Z Á Z N A M
o provedení kontroly ceny obvyklé k dodatku smlouvy o dílo
„Provedení opravy vozidla T-815-7 VVN VPZ: 365-69-83“

ZÁZNAM ZJIŠTĚNÝCH ZÁVAD VOZIDLA T815 VVN6x6 VPZ 365-69-83

Obr.č. – detail místa poškození spodního víka motoru
AD 2) PRASKLÉ TĚLESO CHLADIČE OLEJE

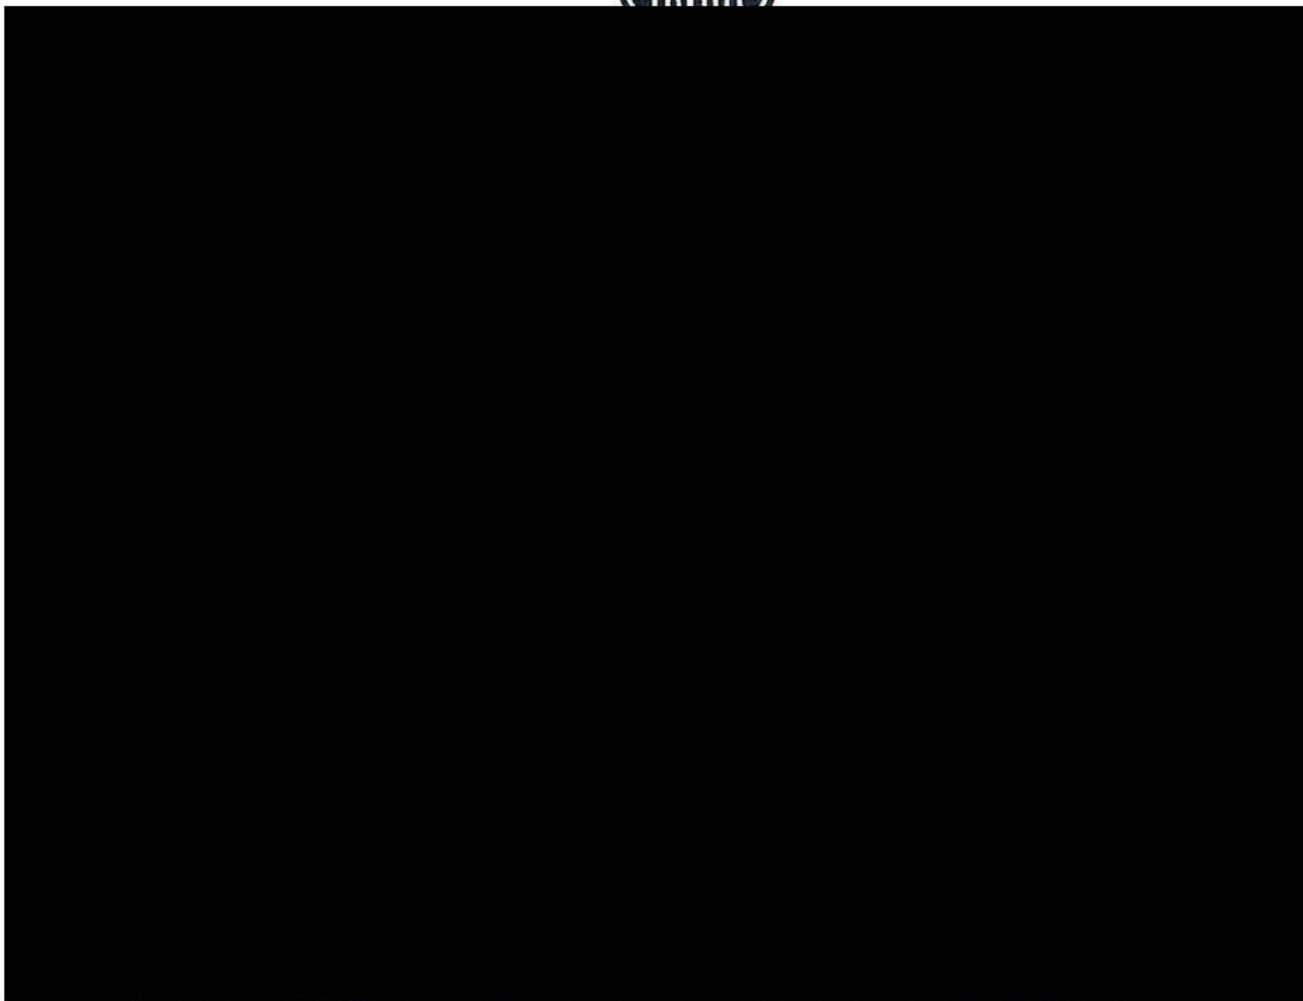
ad1) PRASKLÁ OLEJOVÁ VANA MOTORU

v rohu spodního víka motoru („olejová vana motoru“) je znatelná prasklina v místě dříve provedeného svaru. V tomto místě dochází k prolínání motorového oleje z motoru. Součást je naopravitelná svarem v místě původního svaru. Při realizaci této opravy uvedeným způsobem by došlo k destrukci materiálu a nedosažení rovné styčné plochy za současného zachování tvarových rozměrů součásti. Při demontáži dojde k posunu prasklé části a nutnosti výměny spodního víka. Pro stabilitu opravy doporučuje náš servis výměnu uvedeného poškozeného dílu továrně novým originálním dílem.

OBR.Č.3 – DETAIL PRASKLÉHO TĚLESA OLEJOVÉHO CHLADIČE

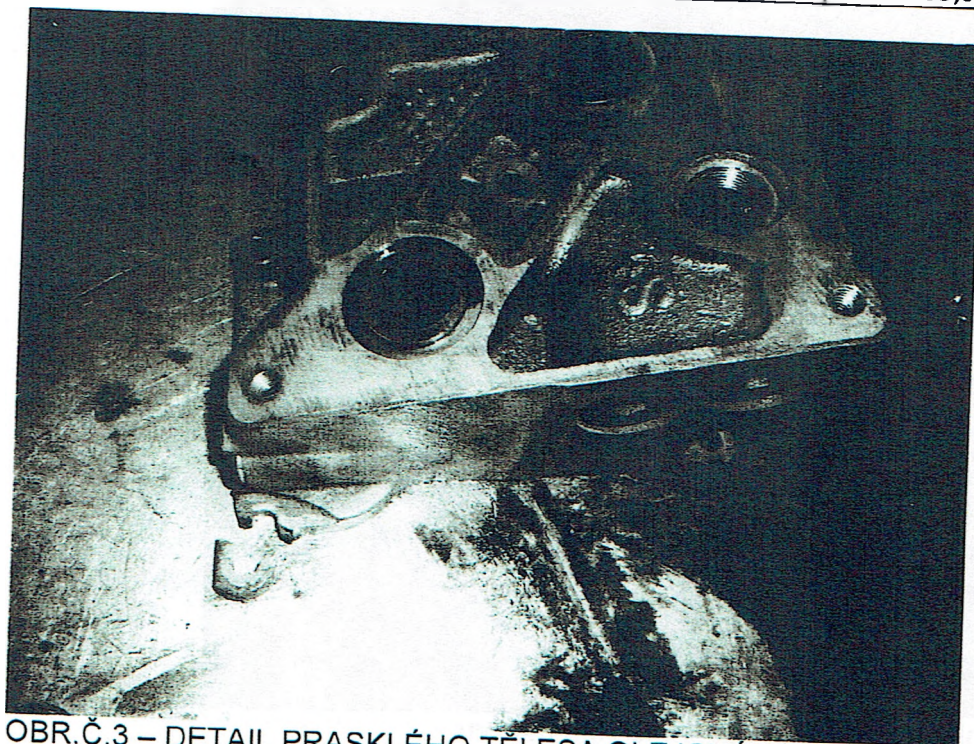
Těleso vykazuje prasklou vnější část oka uchycení tělesa chladiče oleje k bloku motoru. Oprava svarem není vhodná z důvodu rovinnosti dosedacích ploch v místě spoje s blokem motoru a předpokladem budoucího úniku motorového oleje. Pro spolehlivé odstranění závady doporučujeme výměnu tělesa olejového chladiče.
ROZPOČTOVÁ POLOŽKA NABÍDKY

Obr.č.4 – celkový pohled na těleso hydraulické spojky náhonu ventilátoru se zjevnými stopami úniku kapaliny z uložení náhonu

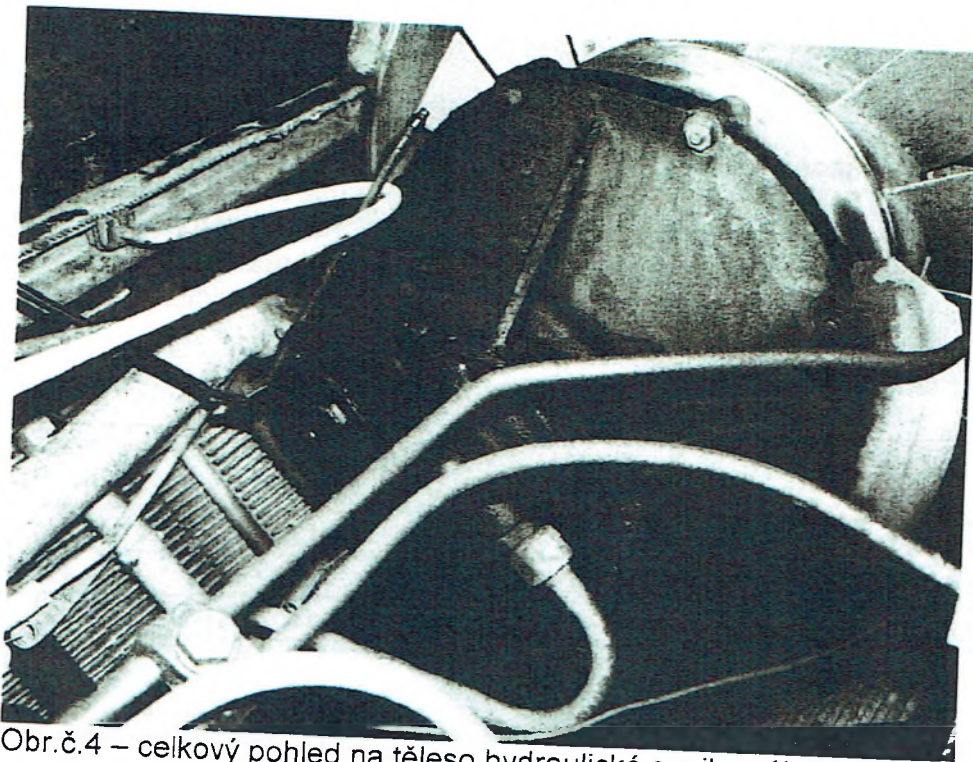
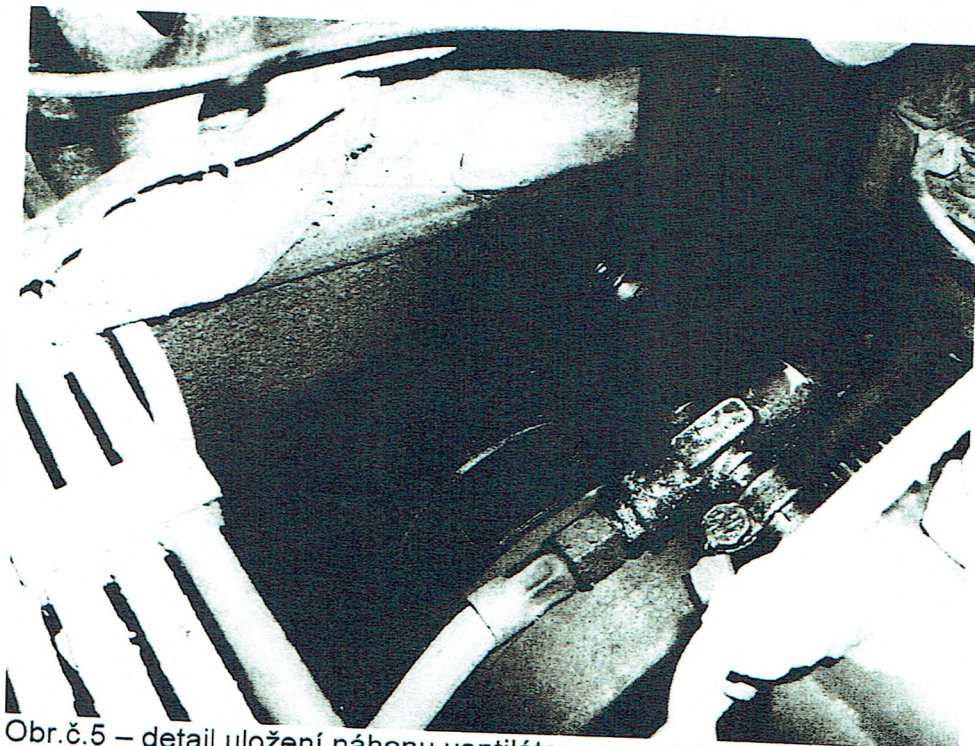
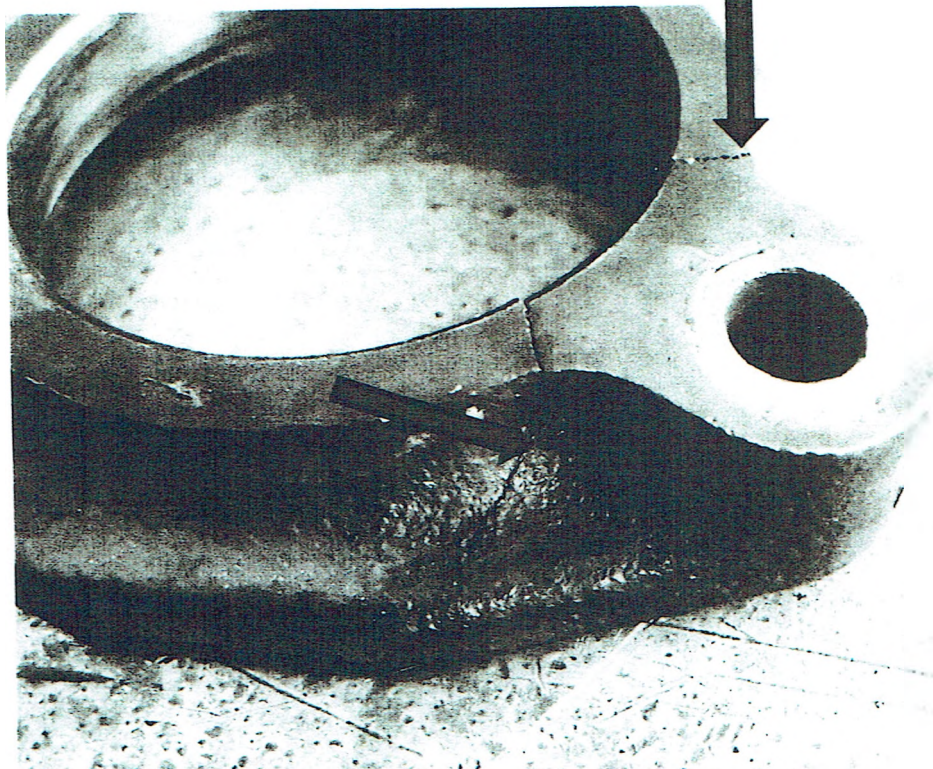
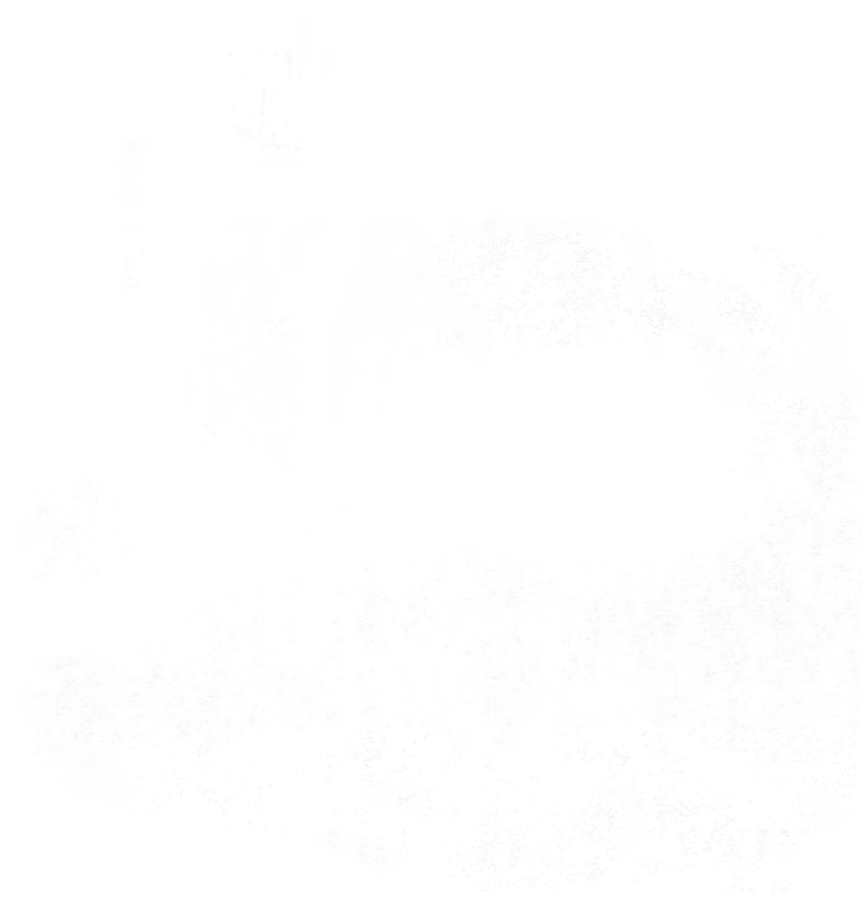
Ad3) ÚNIK OLEJE Z TĚLESA UNAŠEČE KAPALINOVÉ SPOJKY NÁHONU VENTILÁTORU

Únik oleje ze systému náhonu kapalinové spojky náhonu ventilátoru chlazení lze opravit pouze výměnou již nefunkčního těsnícího kroužku – gufera. Současně bylo při demontáži unašeče defektováno poškození unašeče náhonu ventilátoru chlazení, kdy jsou na tělese unašeče pokročilé praskliny, které představují reálné nebezpečí brzké destrukce s následným zvýšeným rozsahem poškození souvisejících součástí.
